**Dirección General de Carreteras.
Consejería de Obras Públicas y Vivienda
JUNTA DE ANDALUCÍA
C/ Charles Darwin, s/n.
Isla de la Cartuja.
41092 - Sevilla**

Ante la aprobación provisional, con fecha 4 de julio de 2011, por el Director General de Carreteras, del Anteproyecto de título: «**Variante Sur de Palomares del Río para conectar la carretera SE-3304 con la A-8051**», y clave “**3- SE- 2213- 0.0-0.0- AP**” y la exposición al público del mismo, y de acuerdo con los objetivos de la Asociación antes expuestos, hacemos **las Consideraciones y Alegaciones** que adjuntamos a este escrito, en 9 hojas y dos más de notas finales.

**AL DIRECTOR GENERAL DE CARRETERAS DE LA CONSEJERÍA DE OBRAS
PÚBLICAS Y VIVIENDA DE LA JUNTA DE ANDALUCÍA**

ESTRUCTURA CRUCE ARROYO
ESCALA 1/200

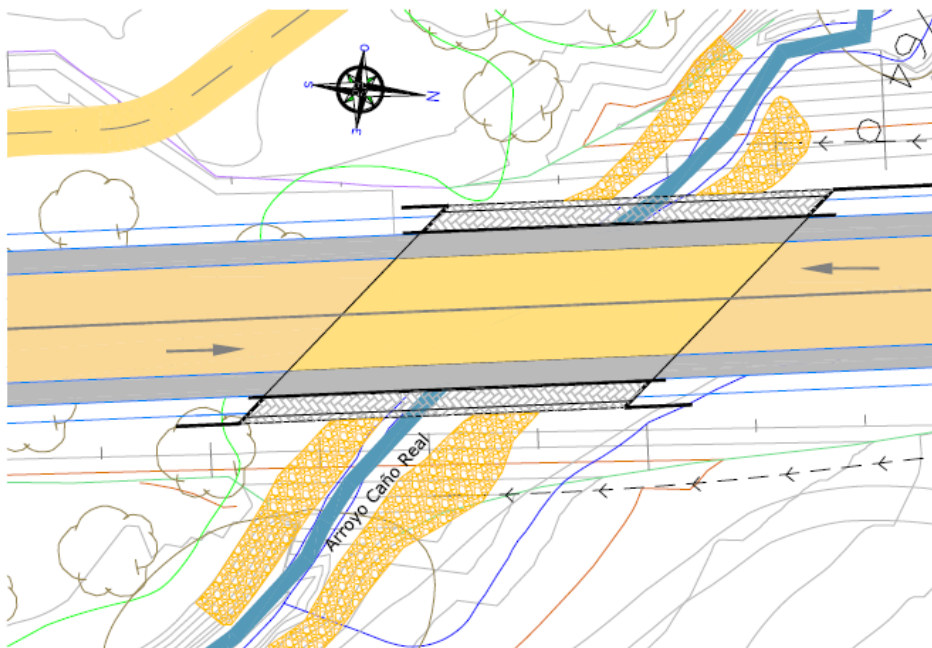
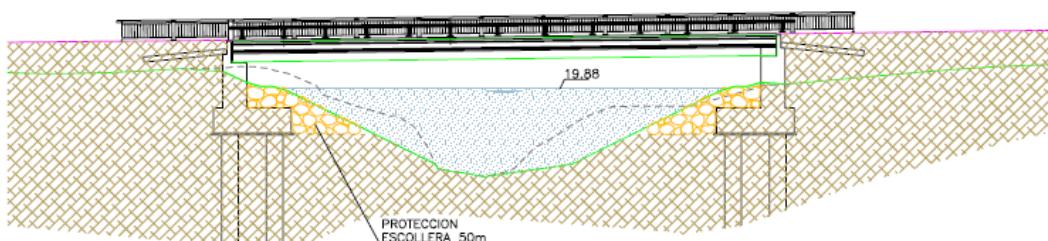
b) Como consecuencia, la anchura de la estructura de cruce del arroyo podría ser insuficiente. Contrasta los escasos 19 metros de luz que se le da a la estructura de cruce del arroyo, con la generosidad de los 34 metros de longitud de la estructura de cruce del Camino del Cementerio.

c) La escollera propuesta en el ANTEPROYECTO constituye un ejemplo paradigmático de lo que reiteradamente ha sido criticado en la bibliografía especializada, que se puede sintetizar en el gráfico adjunto titulado “Rueda de la intervención convencional en los ríos”, procedentes del Manual técnico de restauración fluvial, publicado por el CEDEX en 2007. La actuación que se propone, además de ser muy probablemente ineficaz, va a constituir un factor de agravamiento del fenómeno general de deterioro.

d) Además de afectar al comportamiento hidráulico del arroyo, la propuesta del ANTEPROYECTO elimina la continuidad de la conectividad de las márgenes del arroyo, conectividad que es uno de las finalidades principales del Dominio Público Hidráulico. Las obras propuestas interrumpen el tránsito peatonal y de animales, dificultando el mantenimiento del arroyo y agravando la biodiversidad del territorio.

Se incumplen de forma rotunda los objetivos exigidos por la Directiva Marco del Agua, al proponer el ANTEPROYECTO la construcción de una estructura de cruce con una insuficiente luz que constituirá un obstáculo

CONSIDERACIÓN 3.2.- El ANTEPROYECTO hace un diagnóstico insuficiente respecto al tratamiento del cruce del arroyo, hace un propuesta de construcción del cruce del arroyo con una luz que puede resultar insuficiente merced a ese insuficiente diagnóstico y hace una propuesta de construcción de escolleras que afectará negativamente al Dominio Público Hidráulico.
